改善箇所説明図

四輪ブラシ式路面清掃車の走行駆動系油圧配管
(車両内部の配管を上から見たレイアウトを示す)

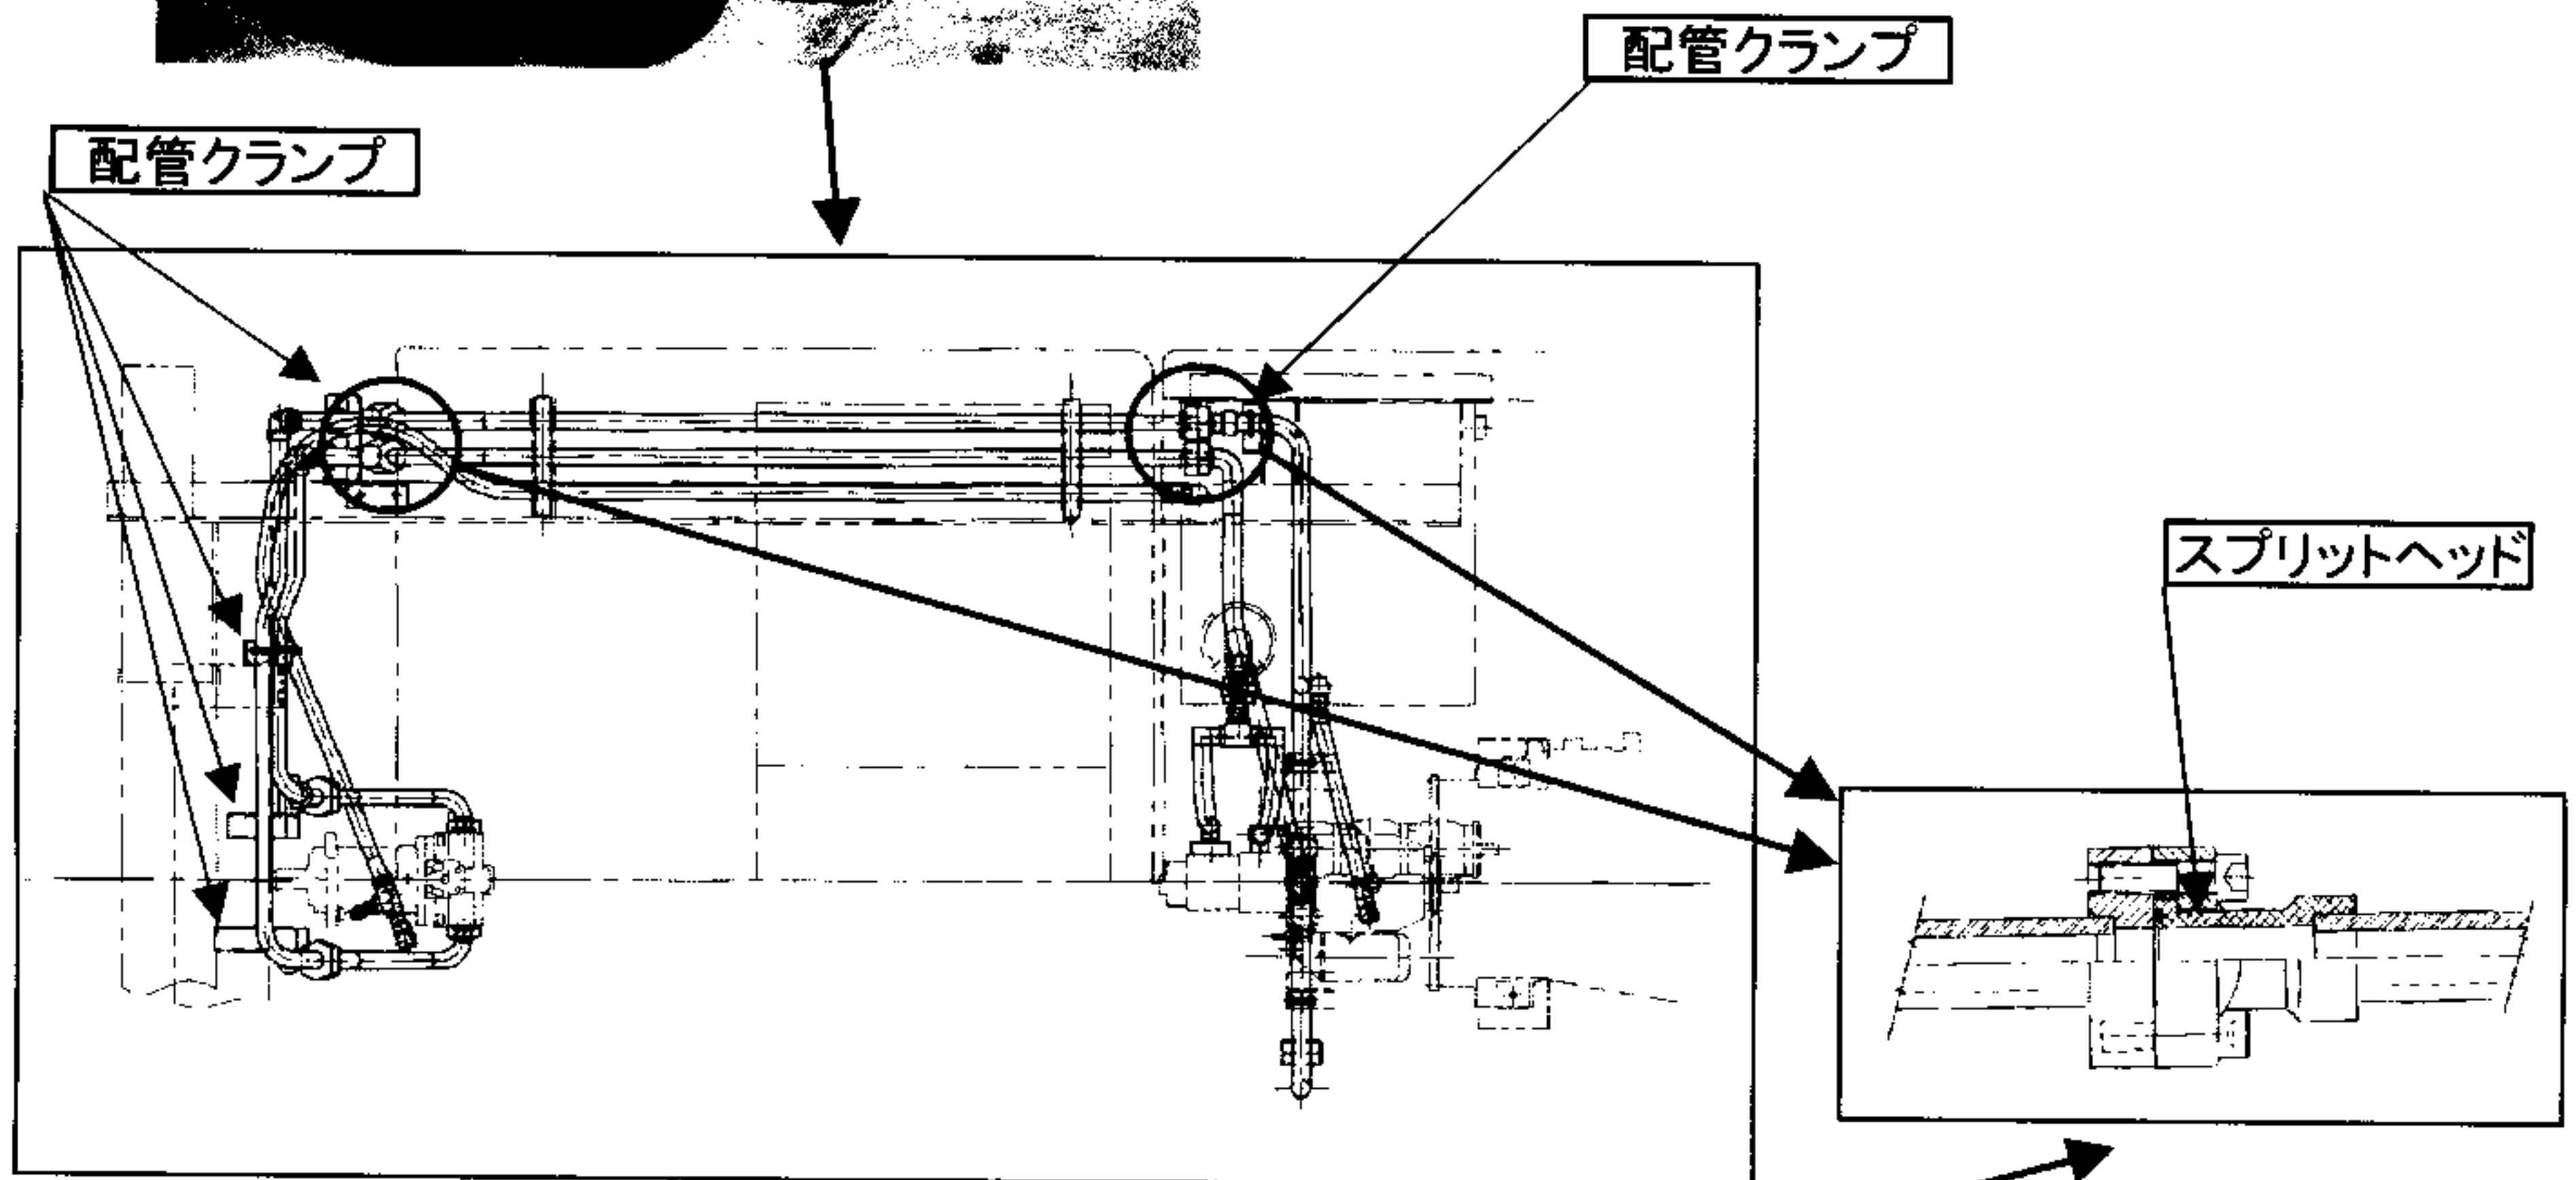
基準不適合発生箇所

走行駆動系油圧配管の配管継手部に使用しているスプリットフランジ継手スプリットヘッドの強度が不足しているため、当該スプリットヘッドに亀裂が発生することがある。そのため、そのまま使用を続けると、亀裂が進行して作動油がもれ、走行不能に至る恐れがある。

改善の内容

全車両、スプリットヘッド付配管を対策品に交換する。
また、車種に応じて配管クランプ及び警報装置を追加する。
なお、対策品の検証に時間を要することから、暫定措置として、スプリットヘッド付油圧配管を点検し、亀裂が発生しているものは、当該配管を新品と交換する。
